第183回「地域の会」定例会資料〔前回定例会以降の動き〕

委員ご質問への回答

Q1. 6号機人工岩盤（マンメイドロック）について

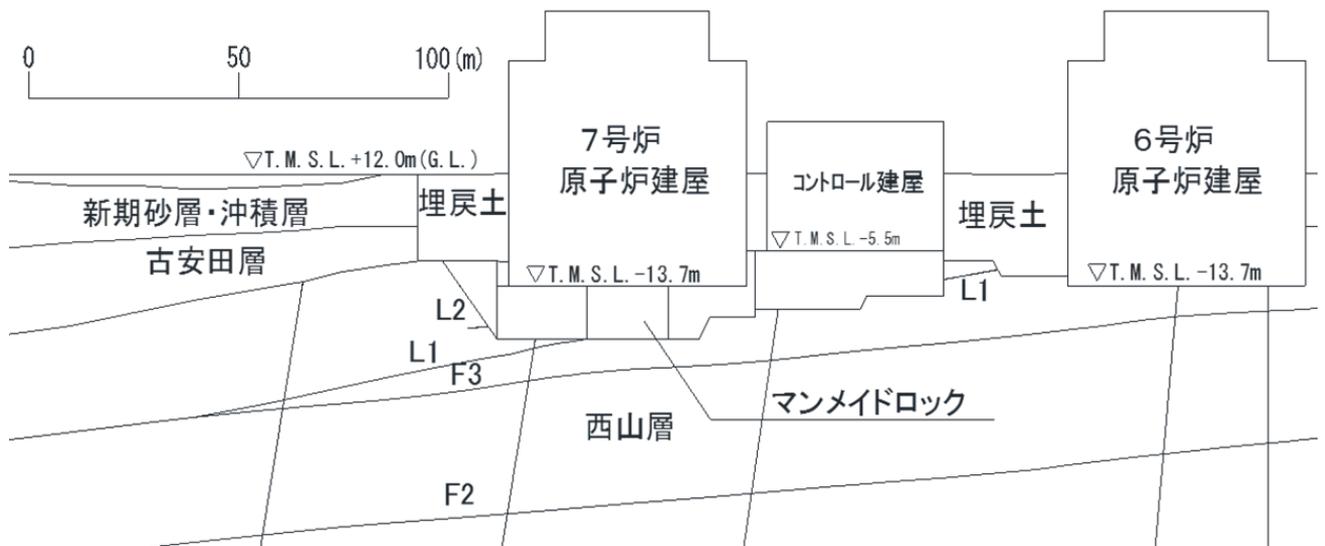
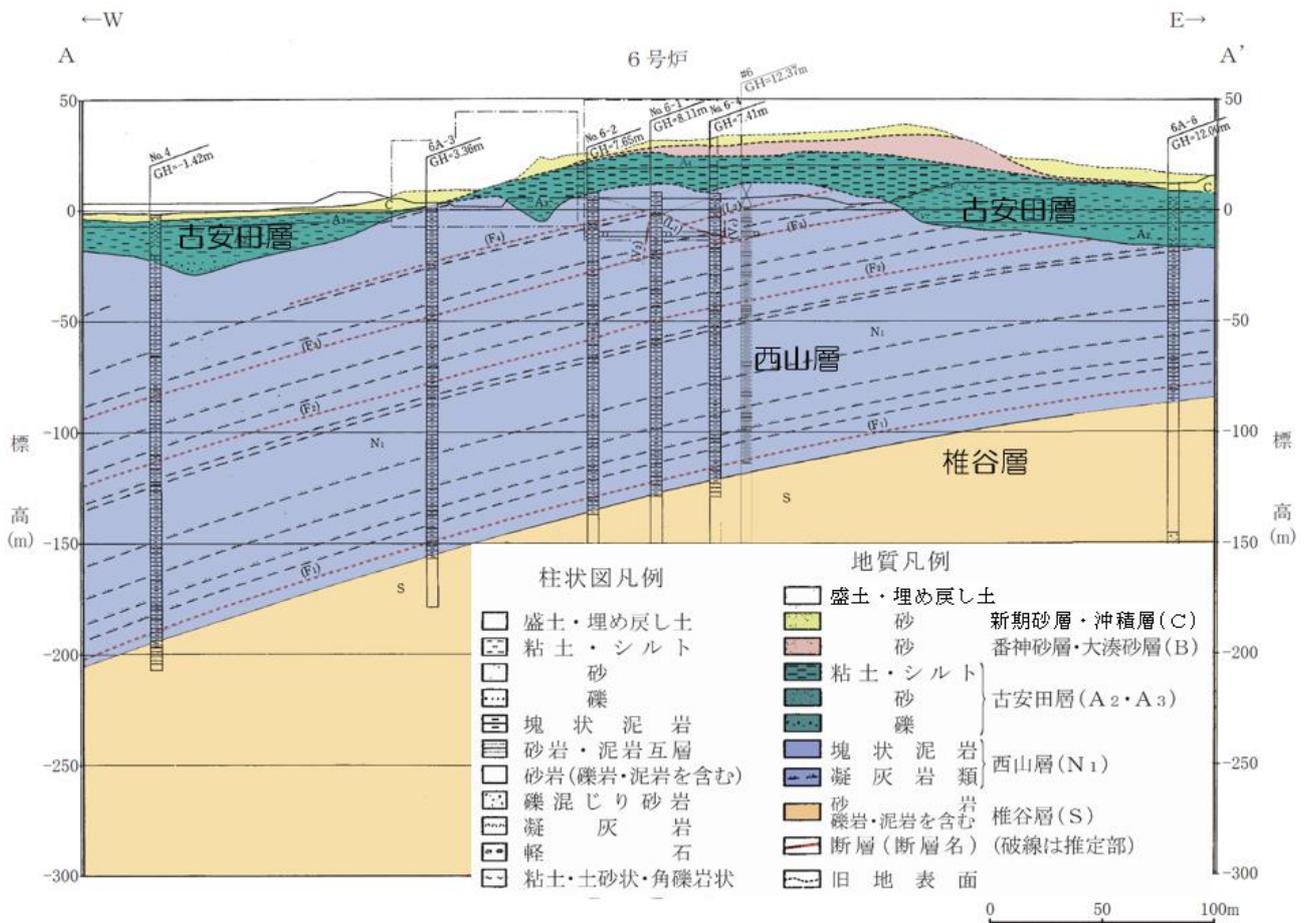
6月の定例会で、6、7号機建屋直下に設置されている人工岩盤について質問しましたが7月の定例会では、7号機についてのみの回答でした。

6号機について8月の定例会で回答いただくようお願いしましたが、質問内容に対し不十分な回答しかいただけませんでした。改めて6号機人工岩盤について質問します。

① 7号機では、原子炉建屋・コントロール建屋全体が人工岩盤で支えられていました。6号機について8月定例会で示された平面図・断面図では、人工岩盤が建屋全体でないことしかわかりません。7号機で示していただいた断面図（7月定例会の）と同じ書き方の断面図と地質断面図を示してください。

- 6号機の下は、基礎岩盤の状況を把握する調査坑とV2断層の調査坑の掘削跡をマンメイドロックで置き換えた状態になっています。
- 7月の定例会で示した断面図は、基礎地盤安定性検討におけるモデルを示したもので、7号機の建屋周りのマンメイドロックの置き換え状態がわかりやすいと考え説明に用いました。
- 6号機においては、①7号機と比較してマンメイドロックで置き換えた範囲が小さいこと
②マンメイドロックは西山層と同様かそれ以上の変形特性や強度特性を有していることから、解析モデル上は西山層（と同様）としております。
- なお、これまでの検討において、マンメイドロックの有無が評価に影響しないことを確認しています。

解析断面図

地質断面図 (6号炉東西)

Q2. 大物搬入口の地下地盤について

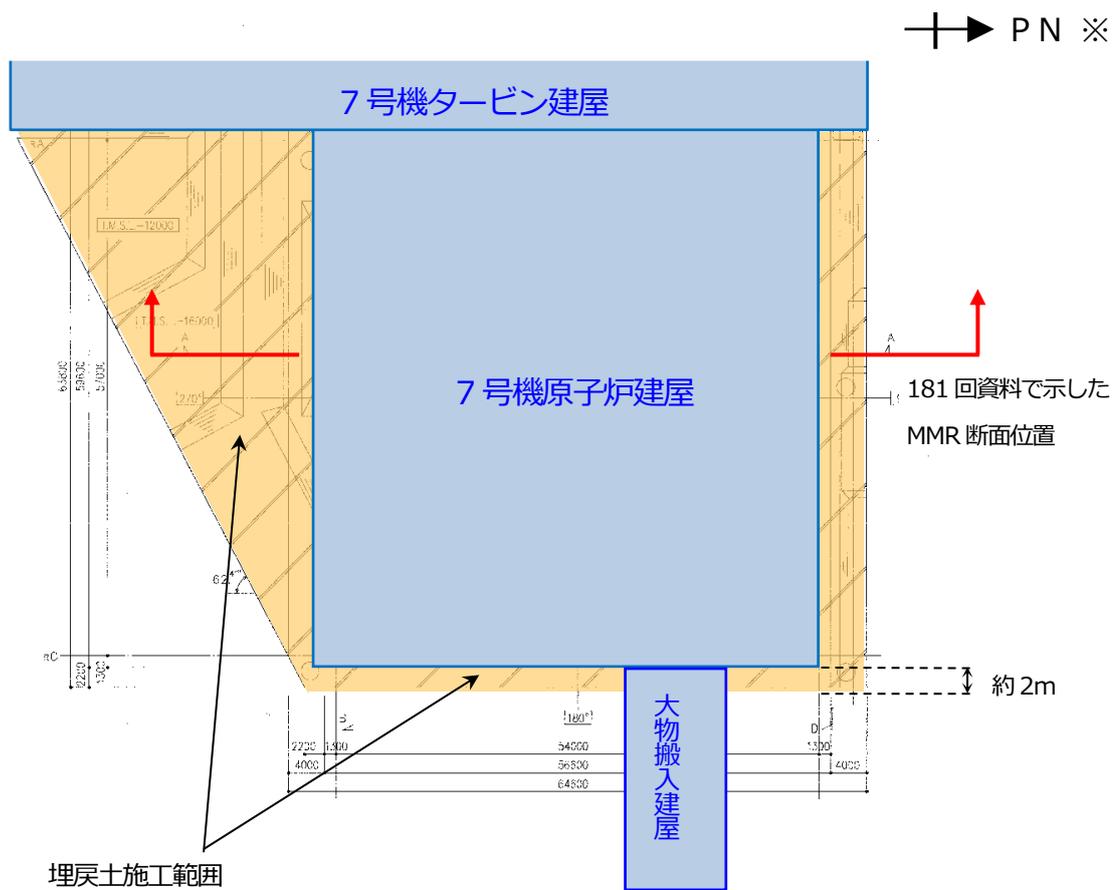
8月1日、第182回で回答してもらいました。Q3. 大物搬入口の地下地盤についてお聞きします。大物搬入口の地下地盤概要図では、液状化層は砂層、非液状化層は古安田層と西山層と説明してもらいました。しかし、第181回マンメイドロック断面図によりますと建屋周辺は「埋立土」で、断面図の縮尺をもとに「埋立土」の範囲を見ると建屋から21m、地下も深さ21m西山層に達するまで埋められています。砂層や古安田層はありません。7号炉建屋周囲に同じように、「埋立土」で埋められていると考えられます。第142回審査会合資料「液状化のおそれがある基礎構造物の平面図」から大物搬入建屋の長さ26m×幅6.5mと推定しました。とすると大物搬入建屋のほとんどが「埋立土」の上に建っていることになります。砂層、古安田層、西山層はほんの一部です。中越沖地震の後、被災状態を視察してもらいましたが、建屋周辺が液状化で沈下しているところが沢山ありました。大物搬入建屋が沈まなかったのは「場所打ちコンクリート杭」のおかげだとよくわかりました。この度、液状化対策として高耐震化杭と地盤の硬化工事の必要性がわかりました。

(1) 正しい「埋立土」の範囲を教えてください。

○ 7号機原子炉建屋周囲における「埋立土」により施工された範囲を次頁図に示します。

大物搬入建屋は（7号機）原子炉建屋東側に位置しており、第181回定例会にてお示した図は大物搬入建屋を含まない位置の断面図となっております。大物搬入建屋位置での埋立土施工範囲は原子炉建屋外壁面より約2mの範囲に限定され、大物搬入建屋は、ほぼ現地盤、すなわち、砂層、古安田層、西山層上部に杭基礎を介して設置しております。

○ 大物搬入建屋下部については、回答1および、第182回定例会でお示した通り、液状化層に対しては地盤改良を行ったうえで杭基礎にて大物搬入建屋を支持する計画です。
